# Dijkzone 4A, alternatief 1

# Dijkzone 4A, alternatief 2

# Dijkzone 4A, alternatief 3

# Dijkzone 4B

## Profiel AA' Binnenberm

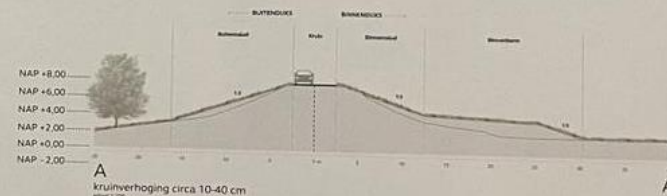
Niet mee eens!

## Profiel AA' Buitenwaartse asverschuiving

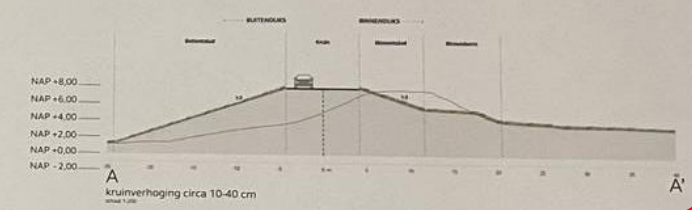
*Oude + nieuwe weg in situatie intekenen*

## Profiel BB' Buitenwaartse asverschuiving

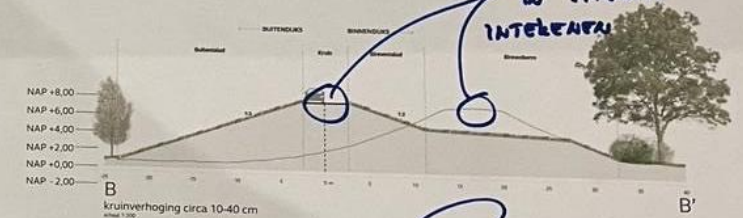
*OUDE + NIEUWE WEG IN SITUATIE INTEKENEN*

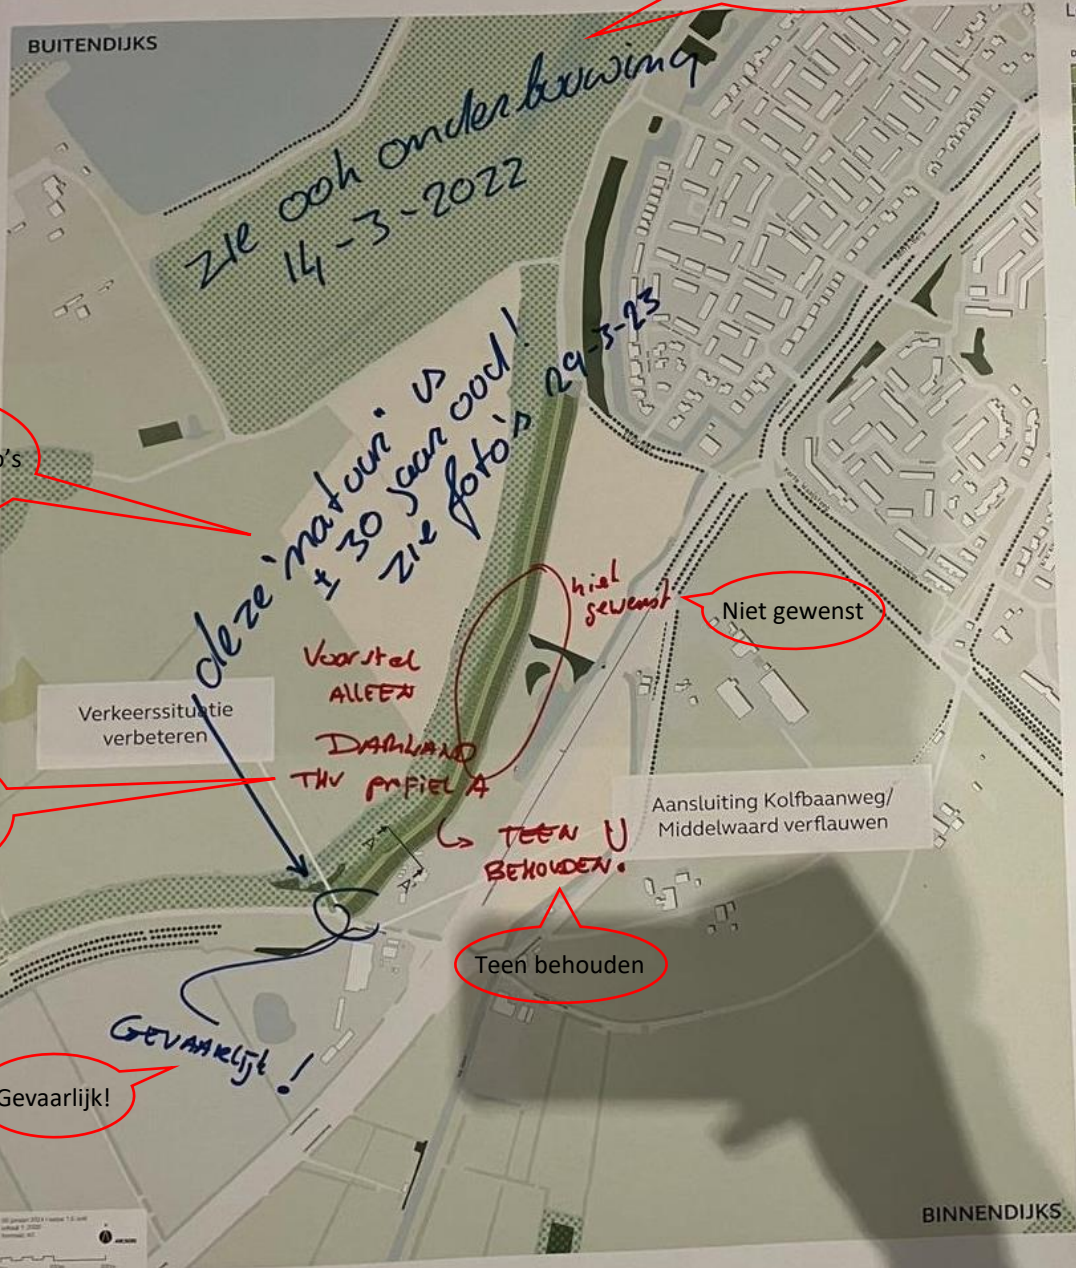
Zie ook onderbouwing 14-3-2022

Deze 'natuur' is +/- 30 jaar oud! Zie foto's 29-3-23

Voorstel alleen damwand thv profiel A

Gevaarlijk!

## Profiel BB' Kruinverhoging en binnenberm

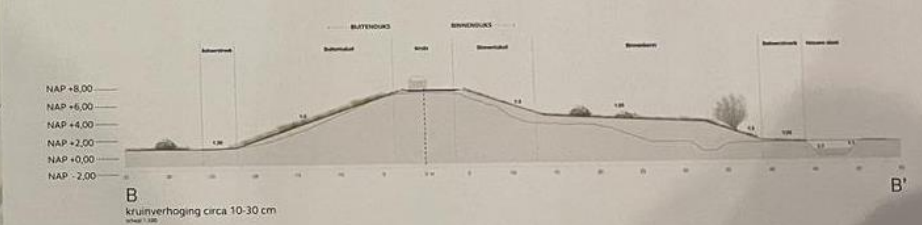
Stoepen aanhalen bij verhoging

Talud verlengen

Talud verlengen zorgen voor goede afwatering  
stoepen aanhalen bij verhoging

Aansluiting Kolbaanweg/  
Middelwaard verflauwen

Zorgen voor goede afwatering

door dijkverzwaring bouwblock verkleining compensatie?

Door dijkverzwaring bouwblock verkleining, compensatie?
